**AVIS RELATIF A LA PROTECTION
CONTRE LES EVENTUELS EFFETS NOCIFS ET NUISANCES
PROVOQUES PAR LES RAYONNEMENTS NON IONISANTS
GENERES PAR DES ANTENNES EMETTRICES STATIONNAIRES**

Commune : BINCHE - Exploitant : PROXIMUS

Référence exploitant : 64RJS_01

Rapport n° 1634 / 2023

Figure 1 : Vue en plan des lieux de séjour et des points de contrôle

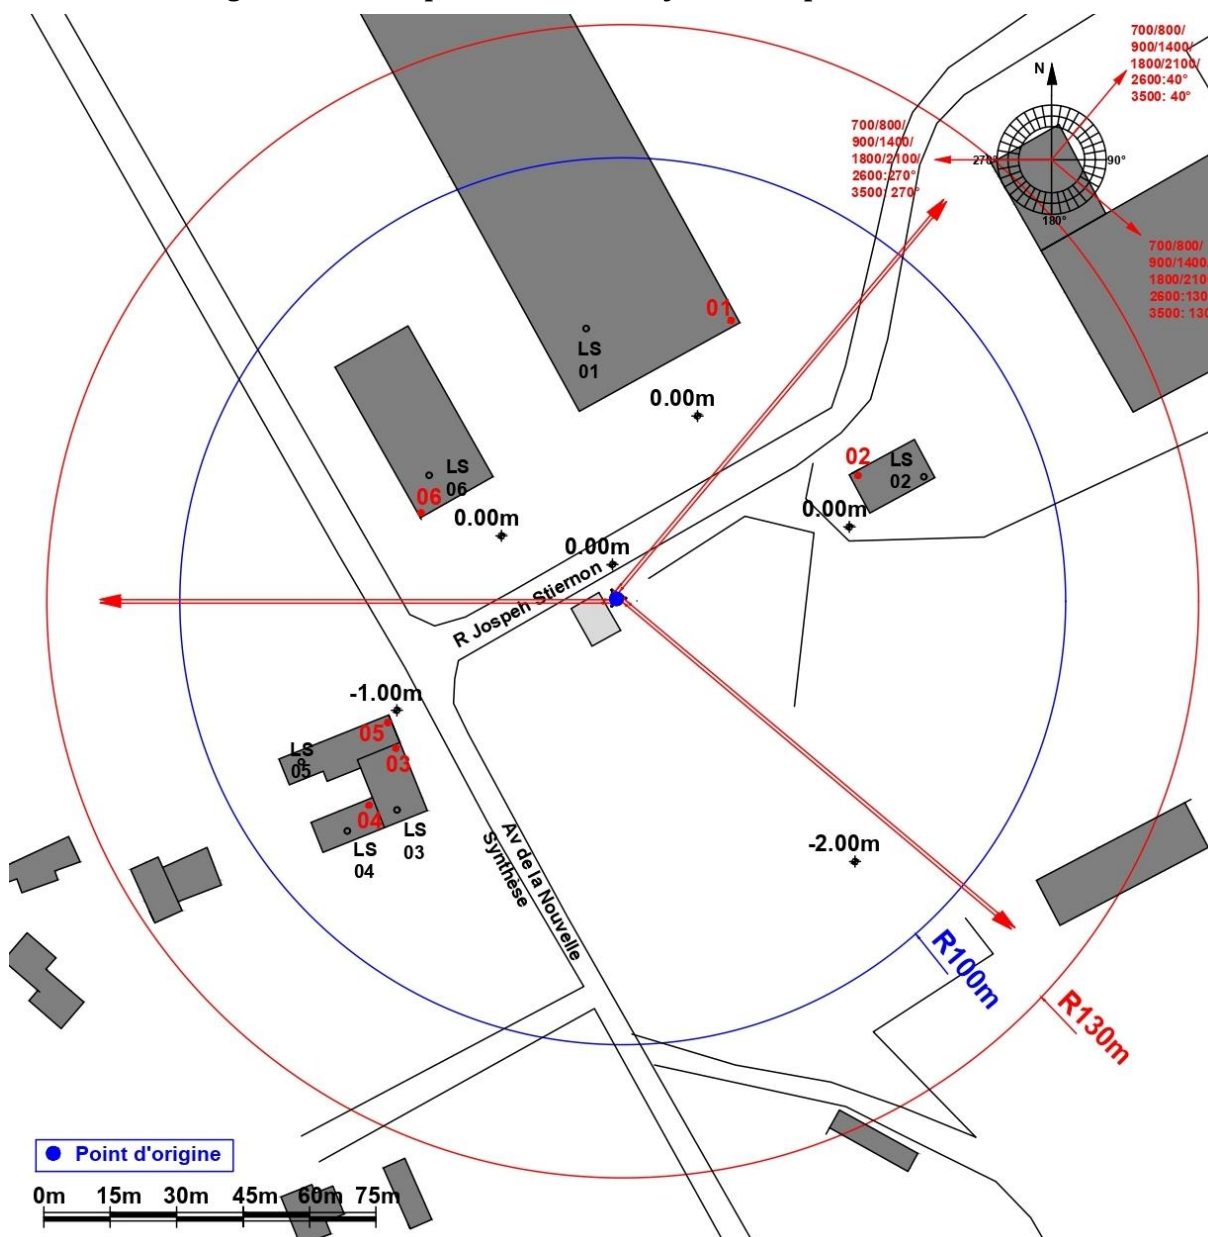
En ce qui concerne les antennes de l'installation mentionnées dans le tableau 1, la distance maximale à laquelle la limite pourrait être atteinte, à l'extérieur, est égale à 84,2 m. S'il n'y a pas de LS à une distance inférieure, les antennes respectent forcément la limite d'immission.

Dans le cas des LS situés à l'intérieur des bâtiments, une atténuation d'obstacle est prise en compte et il en résulte que la distance maximale à laquelle la limite pourrait être atteinte se réduit à 59,6 m.

Figure 2 : Vue en plan des installations d'antennes dans un rayon de 300 mètres autour de l'installation faisant l'objet de la demande d'avis

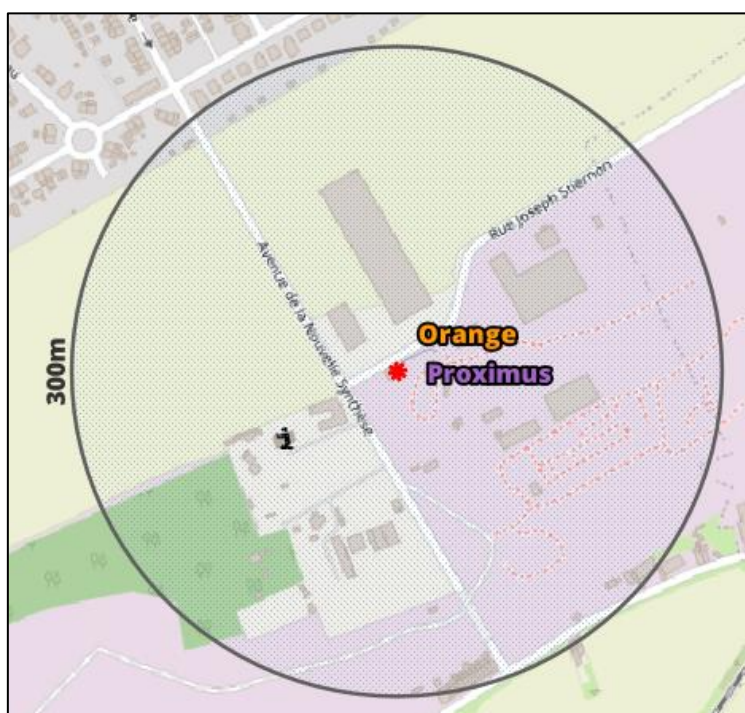
Compte tenu du nombre d'installations localisées dans la figure 2, il apparaît que l'intensité du rayonnement électromagnétique généré, dans les lieux de séjour situés à proximité de l'installation référencée dans le paragraphe 2, par l'ensemble des antennes émettrices stationnaires de l'ensemble des exploitants du même site d'antennes émettrices stationnaires respecte la limite fixée à l'article 4, § 2 du décret.
